PIANO SULCIS - S.S. 195 "SULCITANA" - INTERVENTI DI ADEGUAMENTO STRADA DI COLLEGAMENTO S. GIOVANNI SUERGIU-GIBA DAL KM 91+100 AL KM 94+600;  
S.S. 293 "DI GIBA" - MESSA IN SICUREZZA STRADA GIBA-NUXIS DAL KM 60+100 AL KM 63+700 E DAL KM 64+200 AL KM 65+500

## PROGETTO DEFINITIVO

Richiesta RAS-SVA del 07/06/2018 – Relazione illustrativa di chiarimento ed integrazione

Il presente documento è redatto per fornire utili ed adeguate risposte alla richiesta di chiarimenti avanzante dall'assessorato regionale della Difesa dell'Ambiente della Regione Autonoma Sardegna, a seguito dell'istruttoria condotta dal Servizio delle Valutazioni Ambientali (in seguito SVA), con nota prot. n. 12852 del 7 Giugno 2018.

Gerarchia della rete (ex Provincia Carbonia-Iglesias)

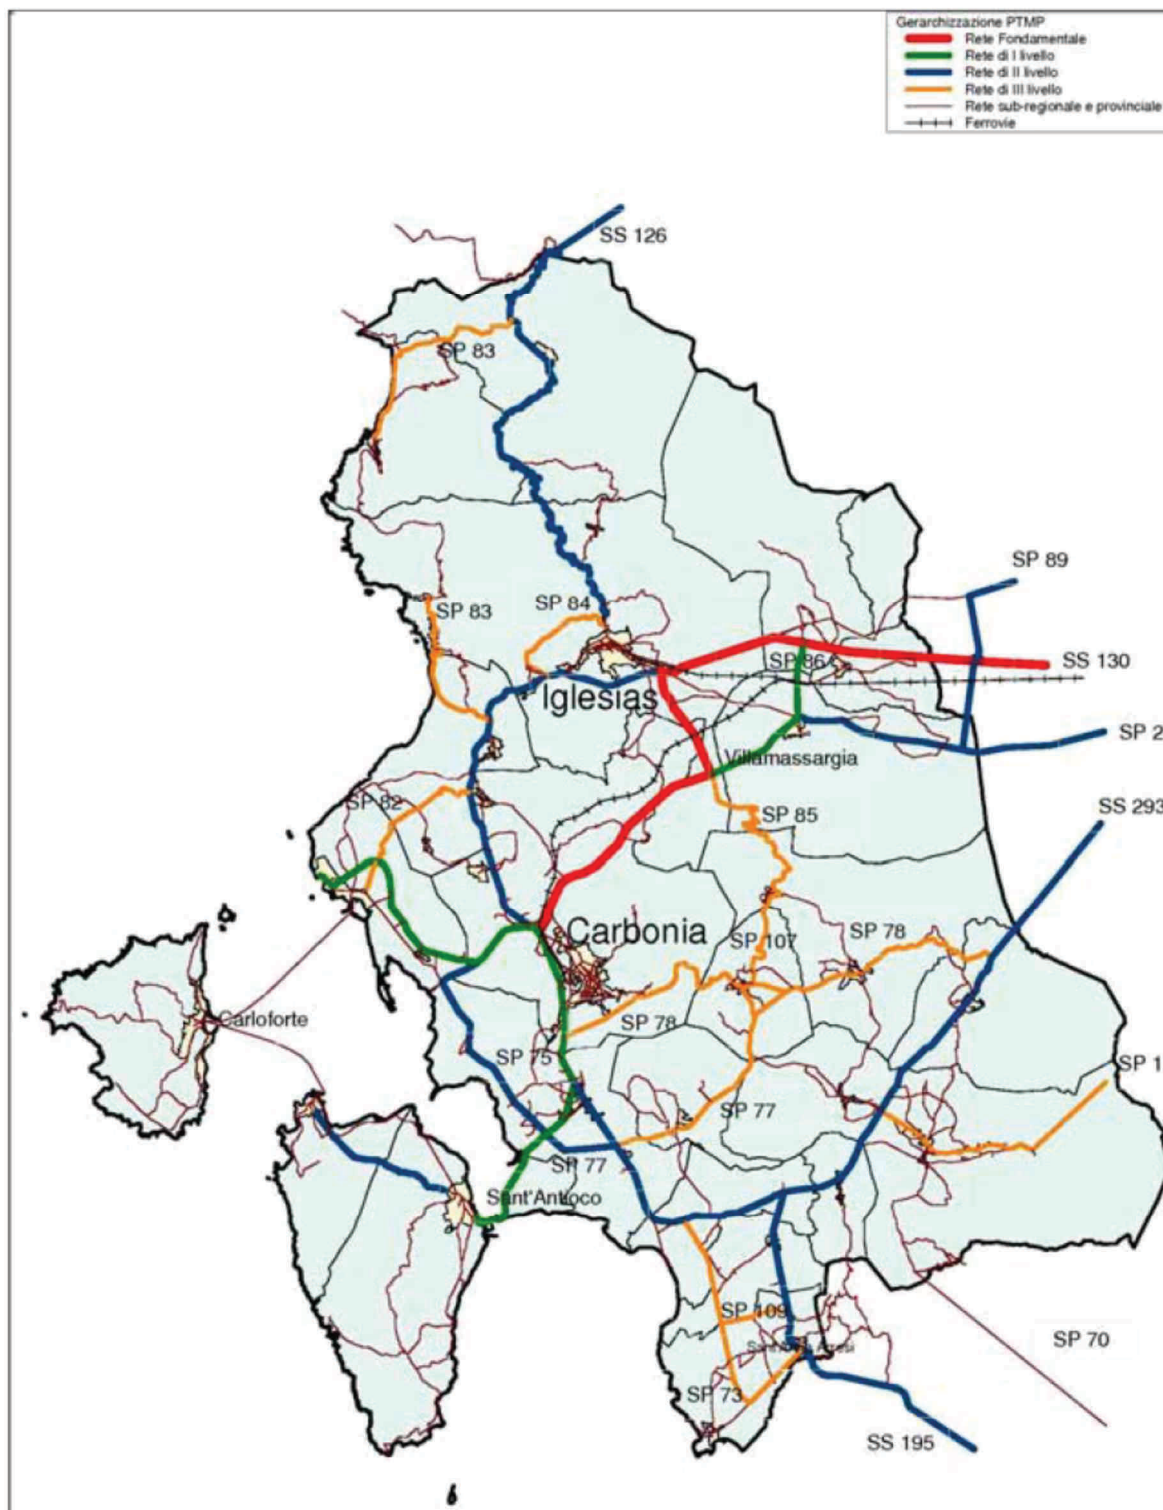
L'osservazione di SVA è interpretata dallo scrivente come segue: essendo presente una viabilità alternativa che può fungere da by-pass del tracciato oggetto di intervento, il proponente è tenuto a valutare la possibilità di una chiusura totale al traffico del tratto interessato dai lavori finalizzato ad una contrazione dei tempi di lavoro previsti dal cronoprogramma.

La viabilità alternativa individuata nel progetto definitivo è costituita dalla s.p. 74 (lunghezza 4.5 km, larghezza 6 m<sup>1</sup>) e da un tratto di circa 3 km della s.p. 77 (larghezza 6 m<sup>2</sup>).

La s.p. 74 si presenta (Novembre 2018) in buone condizioni con numero limitato di accessi privati ed un numero contenuto di intersezioni a raso con viabilità di categoria minore (strade comunale e/o interpoderali). Non sono presenti insediamenti residenziali a ridosso del tracciato.

Per la s.p. 77 valgono le stesse indicazioni qualitative fornite per la s.p. 74 con l'aggiunta che per circa 250 m la viabilità fronteggia una serie di edifici residenziali.

In base al contenuto del Piano dei trasporti e della mobilità provinciale Carbonia Iglesias Ottobre 2011, la SS 195 è inclusa nella rete di II livello, la s.p.77 nel tratto utilizzato come viabilità alternativa è di III livello mentre per la s.p. 74 è indicata una categoria "Rete sub-regionale o provinciale" (vedi Gerarchi della rete). Inoltre è possibile stimare, in 250-500 veicoli/ora l'intensità di traffico sulla SS 195 (per l'esattezza la carreggiata sud è caratterizzata da una intensità minore 150-250 vec/h), mentre per le viabilità provinciali un flusso pari a 50-100 vec/h per la s.p. 77 e 10-30 vec/h per la s.p. 74 (vedi Flussogramma).

*Il DTM dell'area oggetto di approfondimenti (in rosso il tracciato della SS 293)*

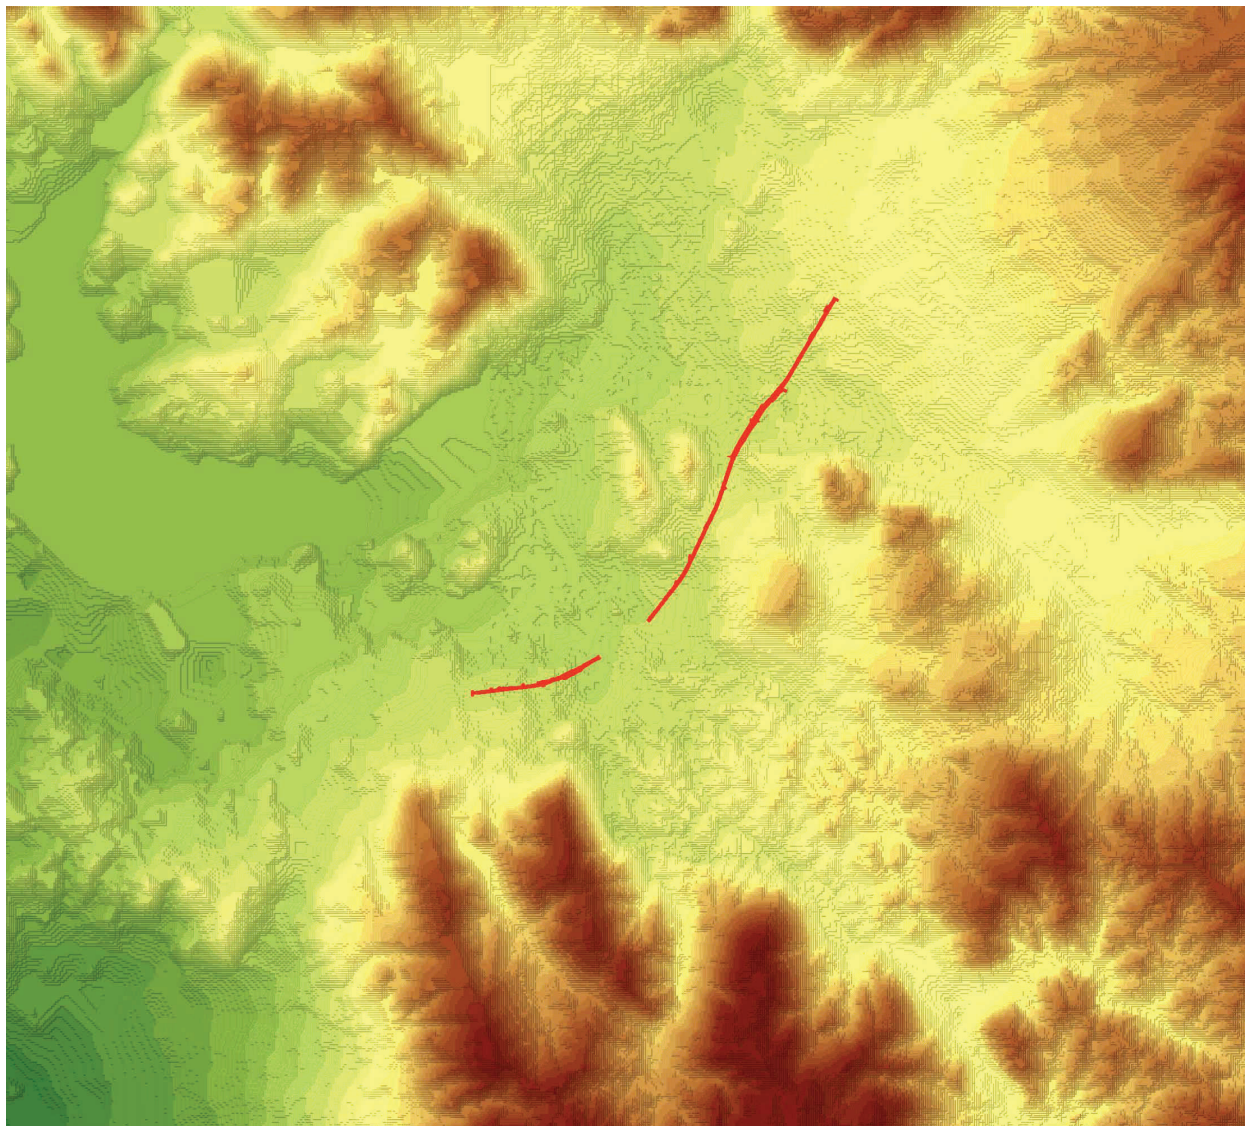
*“Per quanto concerne gli elementi progettuali e il loro inserimento nel contesto d'intervento, si osserva che risulta assente una descrizione dettagliata delle principali opere d'arte previste (i tre ponti sul Rio Mannu di Santadi, Riu di Piscinas e Gora di Piscinas) e che sarebbe altresì opportuno fornire delle fotosimulazioni realistiche al fine di poter meglio valutare l'inserimento paesaggistico/ambientale delle opere. Si sottolinea che la stessa Proponente nello Studio Preliminare Ambientale evidenzia che <<i>i corsi d'acqua attraversati dai tratti stradali in adeguamento (il Riu Palmas, il Riu Piscinas e il Riu Mannu di Santadi) costituiscono dei corridoi ecologici<> e che <<La fase di costruzione dell'opera comporterà inoltre l'eliminazione della vegetazione igrofi/a presente sulle sponde dei corsi d'acqua Riu Palmas, Riu Piscinas e Riu Mannu di Santadi>>. Si ritiene pertanto utile, al fine di effettuare una valutazione compiuta, che vengano inoltre elaborate delle schede del contesto dove le citate opere d'arte si inseriscono, caratterizzando l'elemento fluviale non solo dal punto di vista della funzionalità idraulica, ma anche dal punto di vista paesaggistico, ambientale ed ecosistemico”*

Per definire gli ambiti di visuale effettivi, cioè gli ambiti nei quali è possibile riscontrare un potenziale impatto visivo del progetto è stato costruito un modello digitale del terreno attraverso il quale si sono definite le aree a diverso grado di visibilità dell'opera. Tale modello consiste in un D.T.M. (Digital Terrain Model – cfr. figura successiva) che ha permesso di realizzare l'analisi dell'intervisibilità con la tecnica di analisi spaziale (Geoprocessing) sviluppata tramite l'altimetria del territorio.

Dal punto di vista morfologico, l'area è contraddistinta da un rilievo poco marcato, che ha risentito di un'erosione protrattasi per tempi molto lunghi, culminata localmente con processi di "peneplanazione" che hanno portato allo spianamento delle aree emerse. L'area si sviluppa in corrispondenza dei depositi alluvionali quaternari rilasciati dal Rio Mannu di Santadi e dal Rio Piscinas: questi depositi, talora terrazzati, hanno originato delle aree a debole pendenza ed a tratti pianeggianti, che si estendono tra le basse colline circostanti.

Come si vedrà negli elaborati prodotti ed allegati al presente documento, le aree nell'intorno delle opere in questione presentano un grado di visibilità medio. Da evidenziare, oltre all'assenza di punti di vista fissi di particolare significatività e frequentazione, la mancanza anche di punti di vista dinamici (assenza di infrastrutture - strade, sentieri, ferrovie, piste ciclabili parallele o trasversali all'opera), dai quali

*Estratto da T01IA00AMBPL09B "Planimetria generale interventi di mitigazione"*

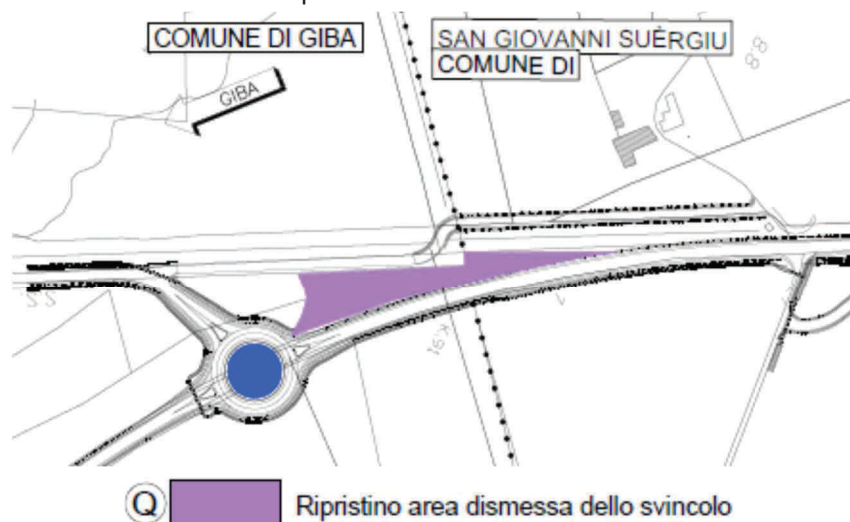
Per quanto riguarda la gestione dei materiali si osserva che la Proponente ha prodotto un elaborato apposito (Relazione piano di gestione delle materie) da cui si desume un fabbisogno di materiali per rilevati pari complessivamente a 92.751,47 m<sup>3</sup>, e un volume di materiali scavati pari a 34.156,44 m<sup>3</sup>, per cui si prevede una percentuale nulla di riutilizzo. Stante questo fatto non appare sufficientemente motivata e circostanziata l'affermazione secondo la quale <<Considerata la natura litologica delle terre e rocce da scavo, le opzioni di possibile reimpiego di questi materiali sarebbero limitate a rimodellamenti, riempimenti, rinterro delle fondazioni, ecc., di cui non vi è necessità nel progetto in esame. Pertanto l'approvvigionamento di materiali inerti per la formazione di rilevati dovrà essere realizzata da cava>>, dal momento che si ritiene che la Proponente non abbia considerato ogni ulteriore accorgimento, anche attraverso tecnologie industriali, atto a ridurre il ricorso all'approvvigionamento dei materiali da cave, privilegiando piuttosto la massimizzazione del riuso di materiali provenienti dagli scavi, e dettagliando maggiormente e analiticamente i motivi di esclusione. Si osserva inoltre che per i 34.156,44 m<sup>3</sup> di materiali provenienti dagli scavi (volume in banco) la Proponente prevede lo smaltimento in discarica (si veda la Tabella alla pagina 15 della citata Relazione) e che tale scelta progettuale non appare assolutamente in linea con il D.Lgs. 152/2006 e ss.mm.ii. e le Direttive europee in materia che privilegiano il recupero e il riutilizzo di detti materiali.

**Intervento 1.** Nello specifico, in prossimità della nuova rotatoria di inizio intervento sulla S.S. 195, il progetto prevede il ripristino dell'area dismessa dello svincolo mediante un intervento di riqualificazione del reliquato stradale sulla S.S. 195 con opere a verde ed installazione di elementi in acciaio corten.

Per quest'area, che risulterà disponibile dalla dismissione dell'attuale svincolo a seguito della realizzazione della rotatoria, è stata prevista la realizzazione di un'area verde (di circa 2700 mq) con alberi ed arbusti a gruppi a formare delle macchie verdi, inframezzate da finti nuraghi in muratura (con materiale di recupero proveniente dalle demolizioni dei ponti della SS 293) integrati con elementi di arredo in corten (totem nuragici). **All'interno di questo intervento si prevede di eseguire degli interventi di rimodellamento morfologico con l'utilizzo di circa 2.000 mc di terre di scavo (volume in banco).**
